监理通知单

工程名称：衡水乐阳光伏能源有限公司河北泰纳新材料 4.8MWp 分布式光伏发电项目

编号：ZHJL-HBTN-005

事由：关于现场文明安全施工与工程质量。

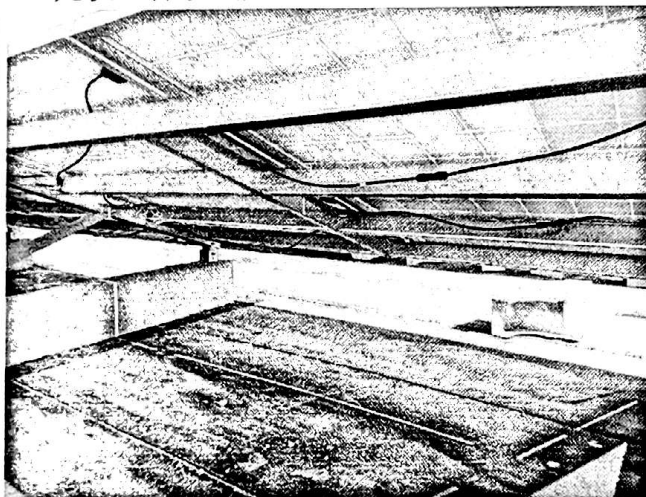
1、 现场桥架安装完成，没有进行固定。

2、 光伏组件接线完成后，光伏电缆 C4 接头未进行固定。

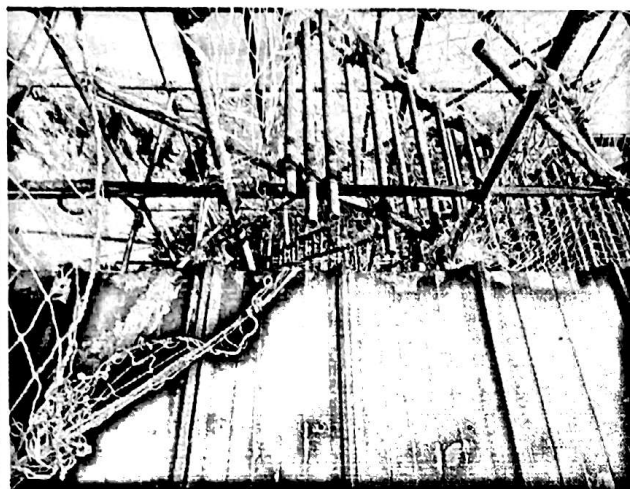
3、 光伏组件接线完成后，光伏组件接地未进行制作安装。

4、 现场有部分支架连接件螺母下没有垫片。

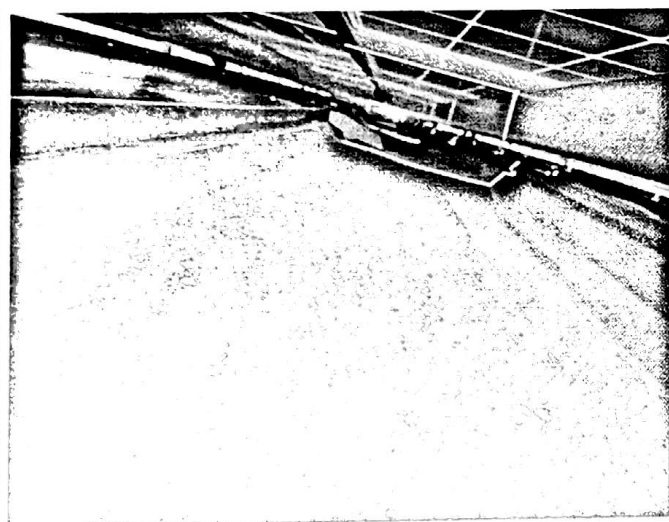
5、2#检修车间与临时脚手架未进行搭接固定。

6、1#2#检修车间光伏组件下垃圾未及时清理。

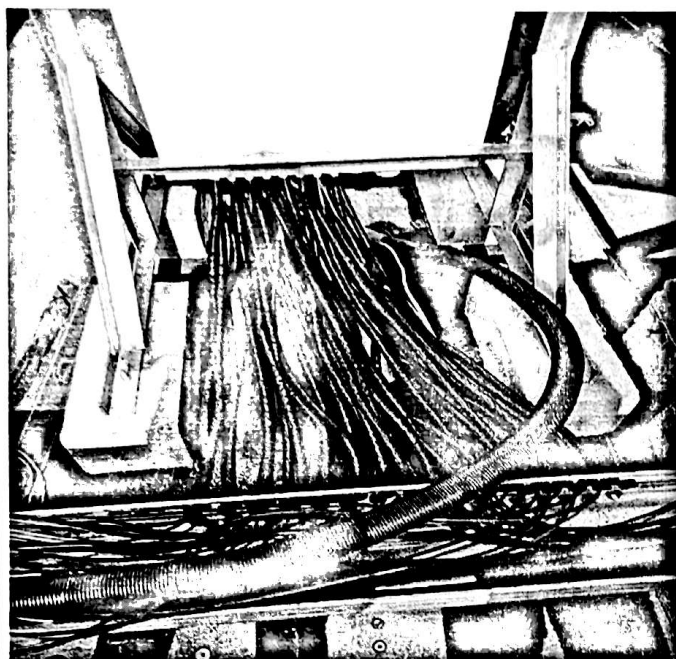
7、直流电缆外层划破未进行修复。

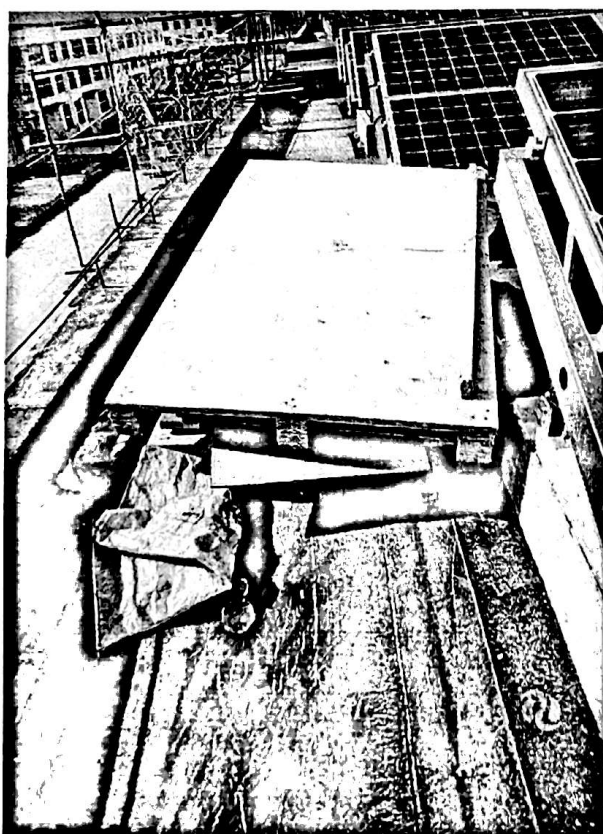
8、汇流箱光伏电缆进出线保护不到位。

9、现场施工垃圾未及时清理，堵塞人形道路。

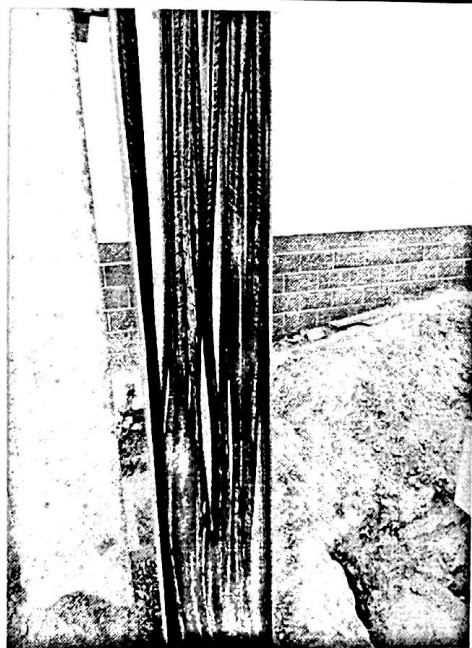
10、 立面桥架中电缆未进行固定。

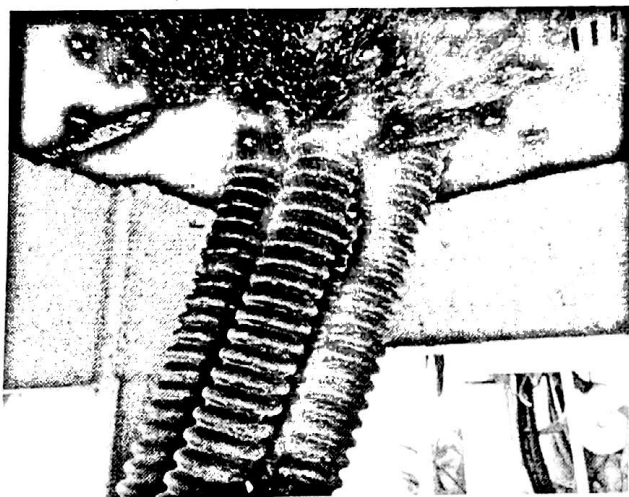
11、 箱逆变进出电缆未进行固定。

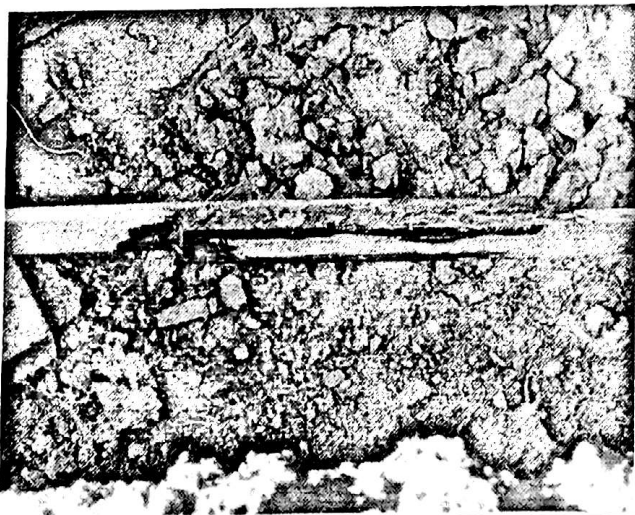
12、 箱逆变接地网焊接处防腐不到位。

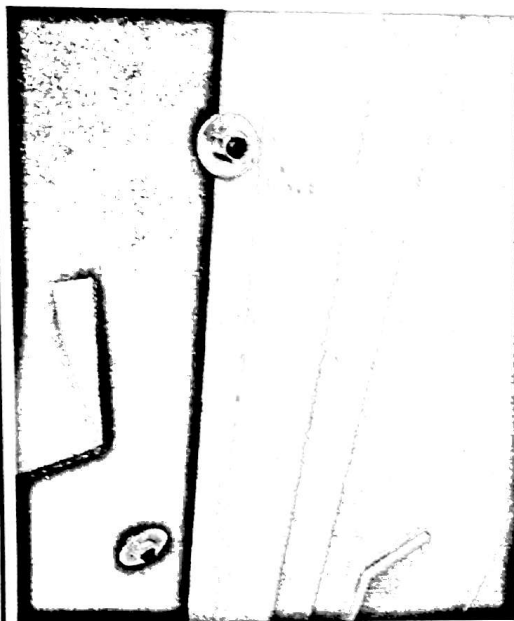
13、 预制仓表层漆面极不均匀。

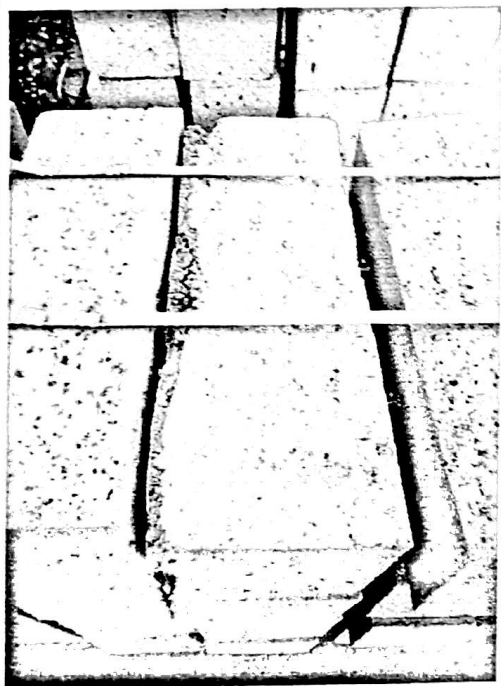
14、 进场汇流箱支墩部分有蜂窝，要求施工方禁止使用。
